Техническая информация

T114-010
Исправленная
версия

Тема: Появление рывков при переключении АКПП со 2-ой на 3-ю передачу и/или кратковременной вибрации из-за изменения характеристик фрикционов гидротрансформатора

Модели: CAMRY, ES250, RAV4

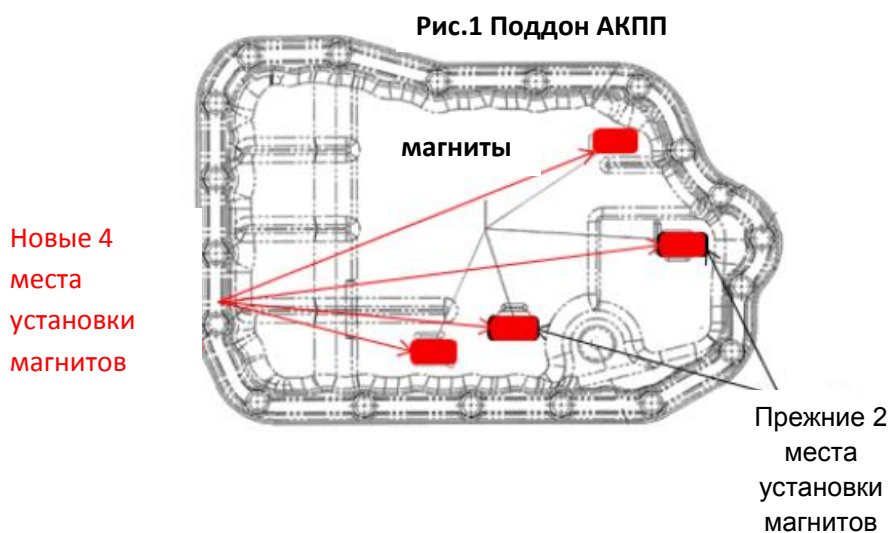
1. Установите новый гидротрансформатор.
2. Установите четыре магнита на масляный поддон АКПП.

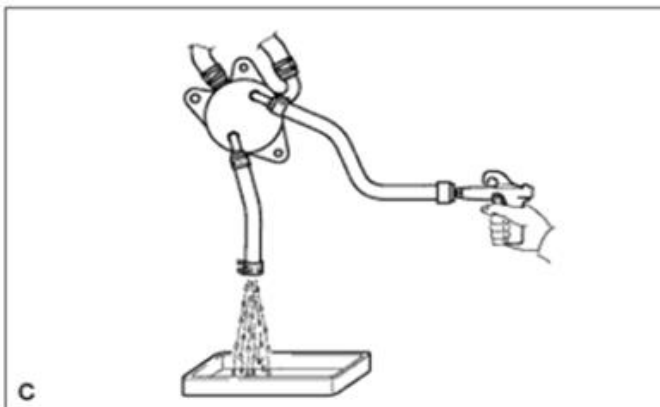
Внимание! Установку магнитов производить согласно нижеприведенной инструкции.

a: Удалите старые магниты и очистите поддон от продуктов износа без использования моющих средств.

b: Установите новые магниты согласно рисунка (Рис.1)

Напоминание: масляный поддон – деталь многоразового использования, магниты – нет.
